PROGETTO DI UN IMPIANTO SOLARE AGRIVOLTAICO DENOMINATO "AGRIVOLTAICO PIANI GORGO_ PEZZA CHIARELLA" DA REALIZZARSI NEL COMUNE DI OPPIDO LUCANO (PZ) NELLE CONTRADE DI "PIANI GORGO" E DI "PEZZA CHIARELLA" E DELLE RELATIVE OPERE DI CONNESSIONE CON POTENZA PARI A 16.883,10 kW_p (15.600,00 kW IN IMMISSIONE) INTEGRATO CON TECNOLOGIA STORAGE.

CONTRODEDUZIONI AL PARERE DEL MINISTERO DELLA TRANSIZIONE ECOLOGICA
COMMISSIONE TECNICA PNRR-PNIEC n.1792 del 22.03.2022

livello prog.	GOAL	tipo doc.	N° elaborato	N° foglio	NOME FILE	DATA	SCALA
PD					OP1314_C002.d.0	29.04.2022

Figura 1_ dimensionali tracker

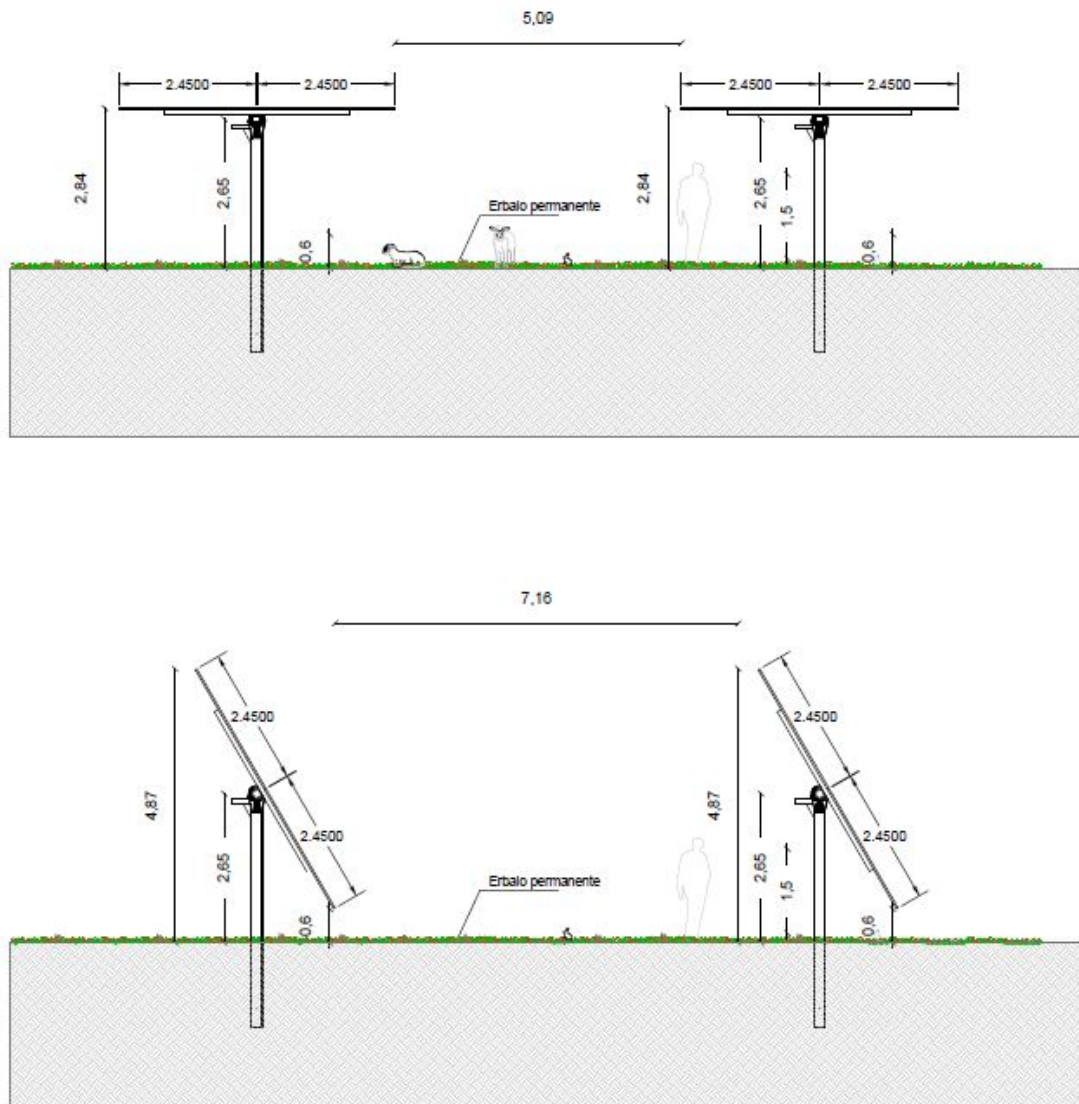
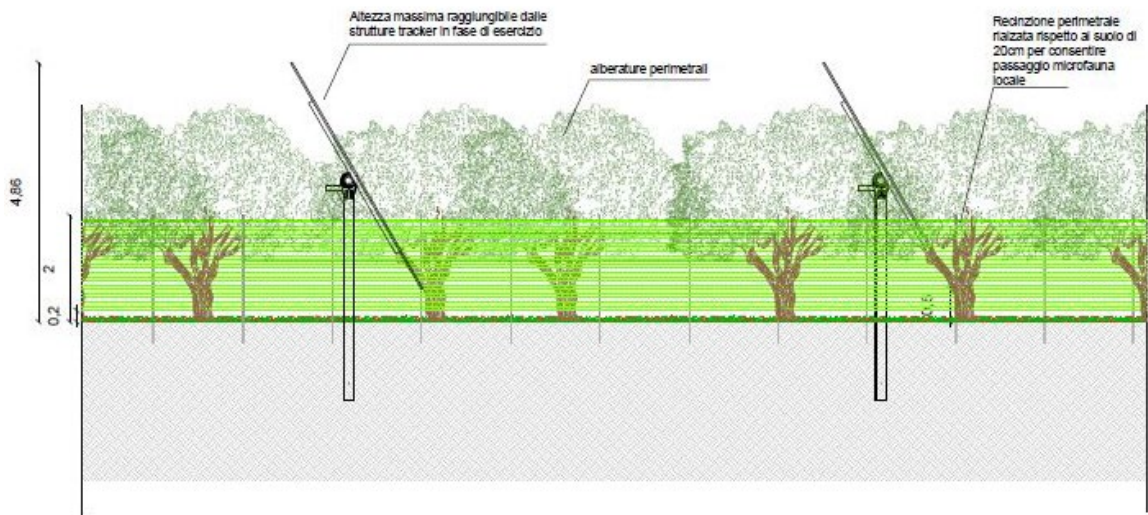
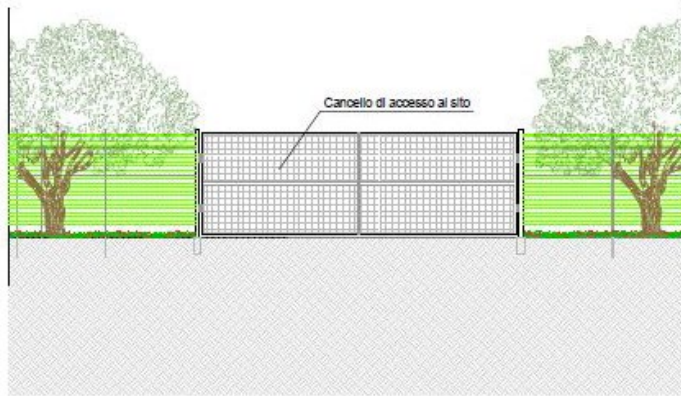
1.1.2. fornire maggiori indicazioni sulle caratteristiche dell'impianto, con particolare riguardo all'altezza dei pannelli da terra e alla distanza intercorrente tra le file degli stessi:

In merito a quanto richiesto è possibile affermare che i moduli si trovano a 2,85 metri da terra in posizione orizzontale, le file di trackers distano 10 metri l'una dall'altra rispetto al loro asse di infissione, lasciando quindi liberi più di 5 metri per la conduzione agricola ed il pascolo.

Per maggiori dettagli e rappresentazioni grafiche si rimanda all'elaborato "OP1314_A12.c.2_Particolare_recinzione" di cui si riportano degli estratti in cui sono contenute le indicazioni circa le quote alle quali si trovano i pannelli rispetto al suolo:

Figura 4_ Interventi di inserimento paesaggistico e ambientale Piani Gorgo

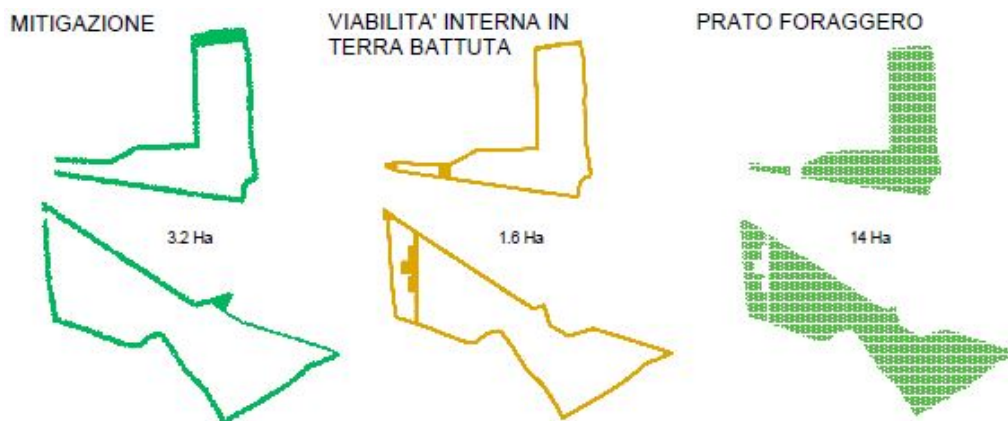
1.1.3. specificare per ciascuna delle due aree Piani Gorgo e Pezza Chiarella l'indicazione della superficie destinata all'impianto e della superficie destinata ad uso agricolo;

In riferimento a quanto richiesto, relativamente alle aree di progetto, l'occupazione di suolo all'interno del perimetro dell'impianto sarà occupata da colture agricole foraggere per l'intera estensione dell'area, per un totale di 24 ettari complessivi.

Si precisa ulteriormente che la fascia perimetrale sarà naturalizzata con alberature produttive, tramite utilizzo prevalentemente di piante di ulivo diffuse con lo scopo di mantenere la producibilità agricola dell'area; saranno complessivamente impiantati 722 tra alberi e arbusti nell'area di Piani Gorgo, e 398 tra alberi e arbusti nell'area di Pezza Chiarella.

Oltre all'impianto di ulivi, sarà creata una fascia tampone con specie arbustive e cespugliose native dell'area vasta e tale superficie si estende rispettivamente per 3,2 ettari nell'area di Piani Gorgo e per 1,5 ettari nell'area di Pezza Chiarella.

Figura 6_ Ingressi area di progetto Piani Gorgo, prossimità con la SP 123bis e la SS 96bis

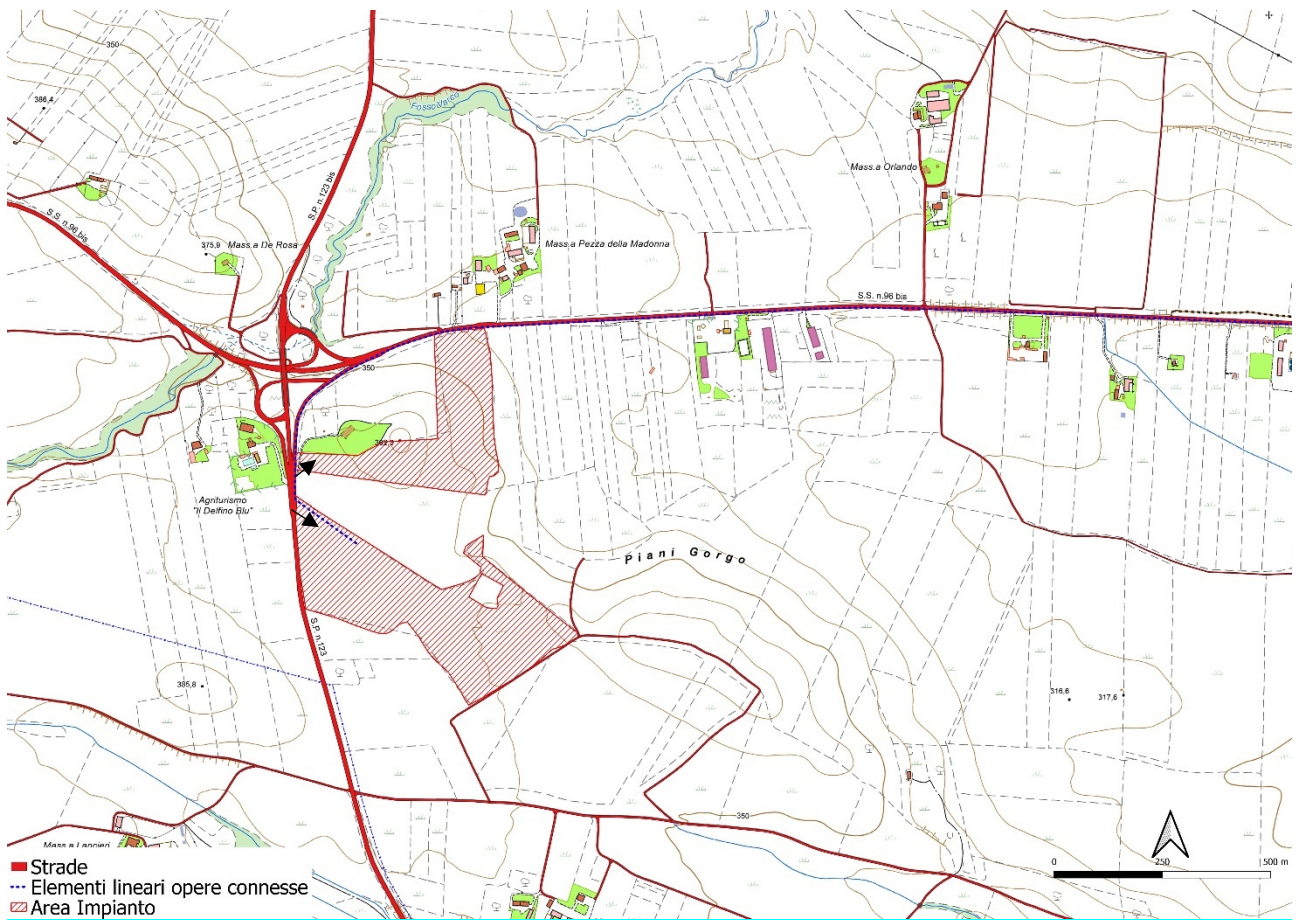
1.1.4. Con riferimento a quanto dichiarato nel documento OP1314_A13_b_SINTESI_NON_TECNICA pag. 13 "L'accesso al sito avverrà utilizzando l'esistente viabilità locale, che potrebbe necessitare di aggiustamenti o allargamenti per risultare adeguata al transito dei mezzi di cantiere", fornire maggiori approfondimenti sugli interventi di adeguamento da realizzare e sulla coerenza con quanto dichiarato a pag. 29 del documento OP1314_A12d3_Rel_inq_agronomicovegetazionale-faunistico dove si legge "è allo stesso tempo importante, come nel caso di specie, prevedere questi impianti in prossimità della viabilità al fine di non utilizzare terreni "centrali" con costruzione di viabilità di accesso ex-novo o adeguamento funzionale di quella esistente con conseguenti rischi di frammentazione dell'habitat, nonostante si tratti di habitat agricolo";

In riferimento a quanto richiesto si precisa che gli impianti hanno accesso diretto da strada provinciale e comunale, come si è evidenziato nelle cartografie sottostanti. Per tale motivo non verrà realizzata alcuna nuova viabilità di accesso al sito.

Figura 8_ Area di stoccaggio temporaneo per le fasi di cantiere e dismissione _ Sotto Stazione Elettrica

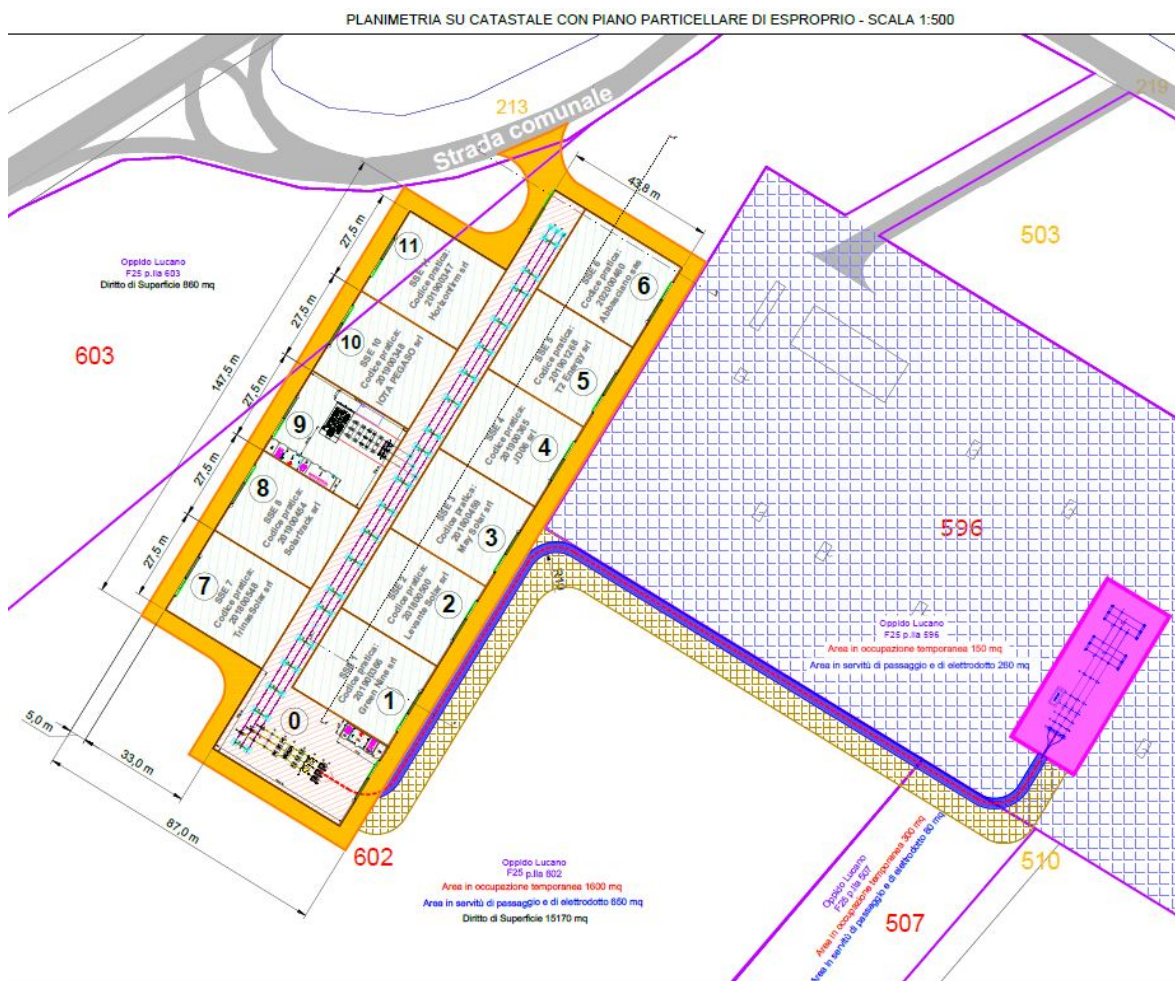
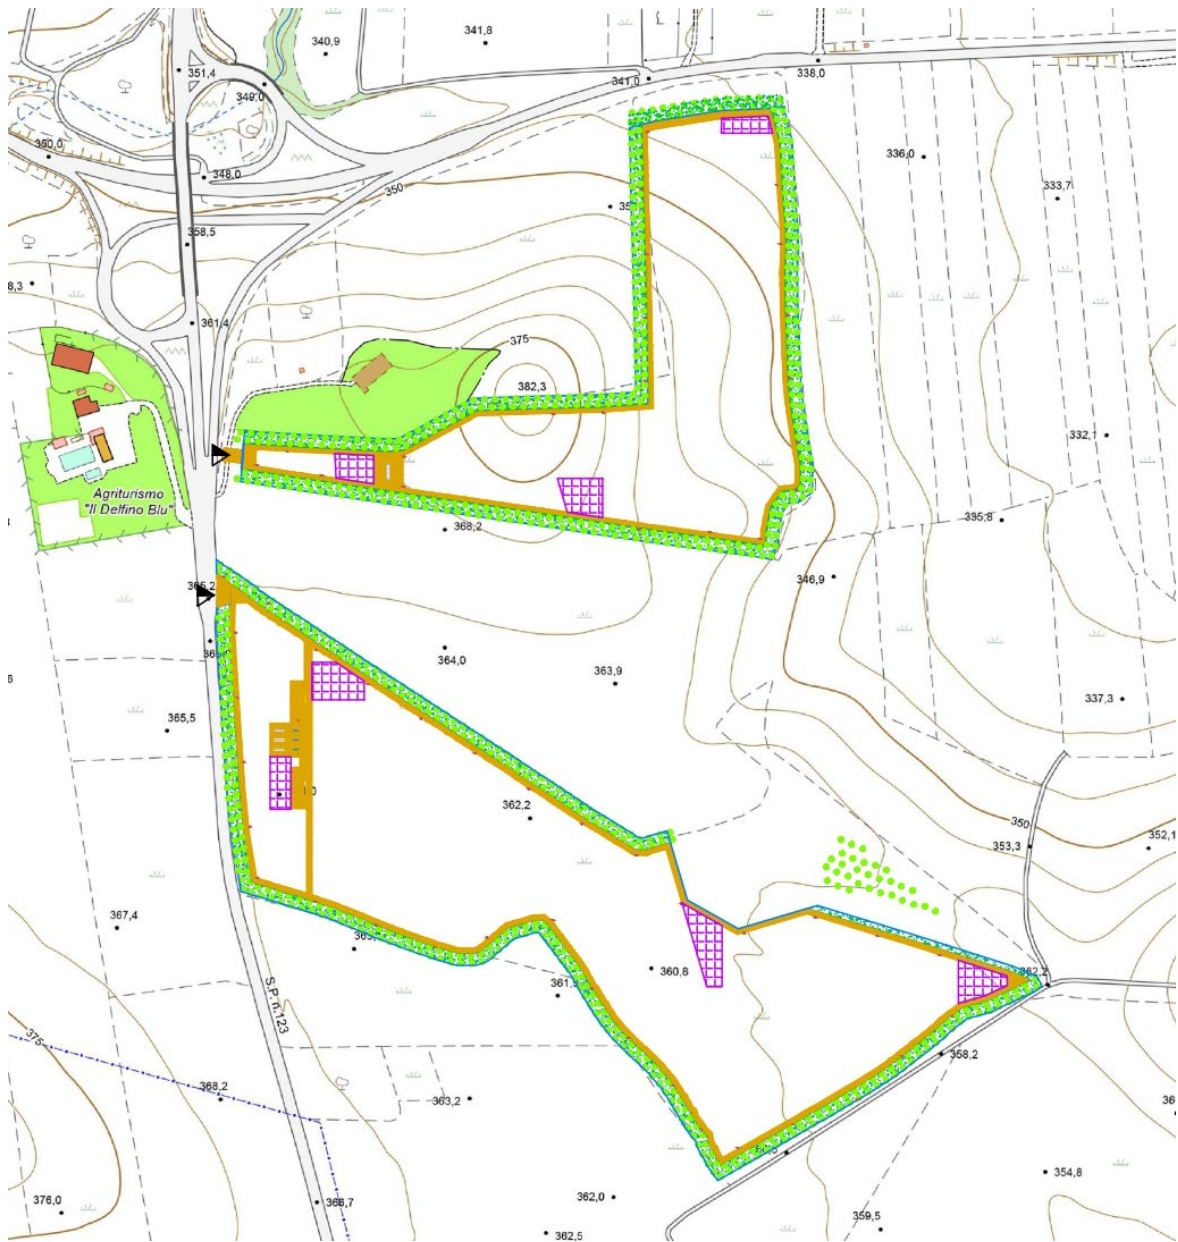
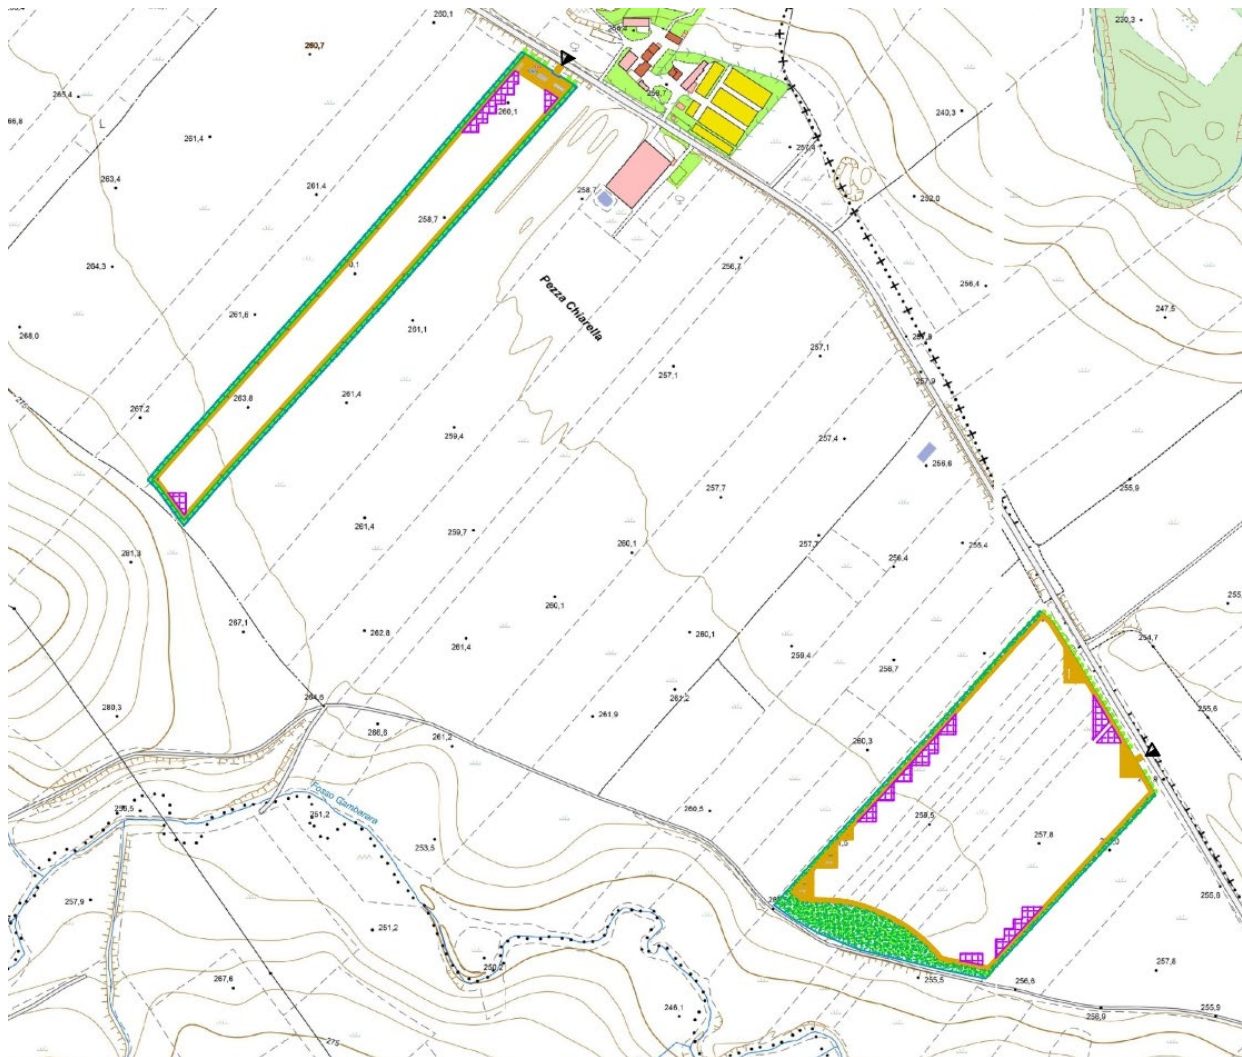
1.1.6. fornire per ciascuna delle fasi di vita del Progetto (cantierizzazione, esercizio e dismissione) la descrizione delle aree occupate e la relativa planimetria, suddivise per sub aree.

In riferimento a quanto richiesto, per la definizione degli interventi di scavi, viabilità, fondazioni e sistemazione delle aree essi sono quantificati all'interno dell'elaborato OP1314_112_Terre_Rocce_Scavo.

Per una visualizzazione grafica della disposizione delle aree di cantiere si allegano immagini di approfondimento, nelle quali sono indicate con retino viola le aree di stoccaggio temporaneo per le fasi di cantiere e dismissione.

Figura 11_ Inquadramento dell'area su Carta dell'uso del suolo

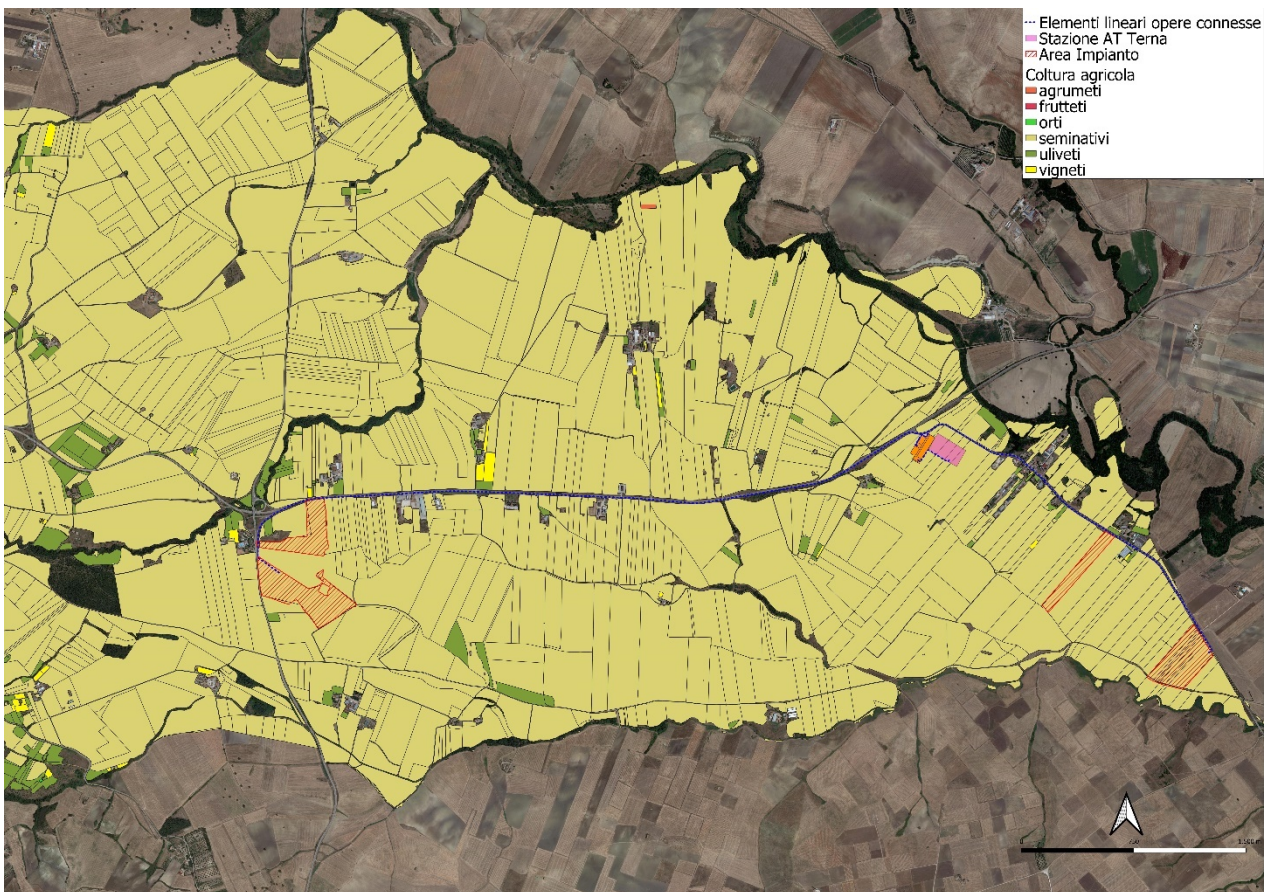
1.2.2. fornire adeguata documentazione dalla quale risulti che l'area in questione non sia interessata da colture di pregio;

Dalle indagini in ambiente Gis e dai sopralluoghi di campo emerge un'area caratterizzata in prevalenza da colture agricole, con limitata presenza di aree a vegetazione naturale e seminaturale. In particolare, le colture intensive (secondo classificazione Corine Land Cover "terreni arabili in aree non irrigue") coprono il 93.7% della superficie totale dell'area vasta di studio. Tra le aree classificate a vegetazione naturale e seminaturale è presente in modo marginale la componente forestale per una superficie pari all'1,4% del totale. L'impianto si colloca in un'area caratterizzata da presenza prevalente di agro-ecosistemi legati all'attività antropica con ridotte e marginali aree a vegetazione naturale e seminaturale residuali in corrispondenza delle sponde dei corsi d'acqua. Il contesto appare, nel complesso, poco diversificato.

Non si rilevano produzioni DOP/IGP per olive da olio, agrumi e fruttiferi ad Oppido Lucano mentre ad Irsina è stata censita una sola azienda che produce olive da olio DOP; tali indicazioni basate sui dati ISTAT della Regione Basilicata sono riportati nell'elaborato *OP1314_A12d3_Rel_inq_agronomico-vegetazionale-faunistico*, in particolare al paragrafo 5.4.6 *Colture di pregio*.
